**Всемирный форум для согласования  
правил в области транспортных средств**

Рабочая группа по пассивной безопасности

**Правила № 44 (детские удерживающие системы)****Предложение по дополнению 12 к поправкам серии 04  
к Правилам № 44 (детские удерживающие системы)****Представлено экспертом от Европейской ассоциации  
поставщиков автомобильных деталей\***

Рис. 2  
Все размеры даны в миллиметрах (мм)

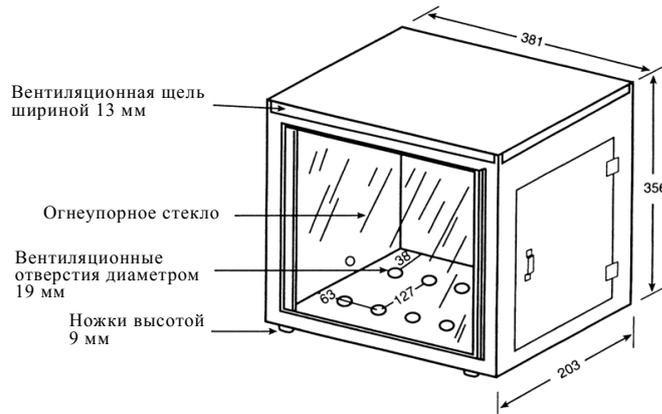
3.1 Испытание проводят в металлической камере в целях защиты испытательных образцов от сквозняка. Внутренние размеры камеры составляют 381 мм в длину, 203 мм в ширину и 356 мм в высоту. В камере предусмотрено застекленное окошко для наблюдения, расположенное в передней стенке; отверстие, которое может закрываться, для установки в нее держателя с образцом; а также отверстие для подсоединения патрубка газовой горелки. Для целей вентиляции в камере предусмотрены щель шириной 13 мм в верхней части, десять отверстий в основании диаметром 19 мм каждое, а также ножки, чтобы приподнять дно камеры на 10 мм, как это показано на рис. 2.
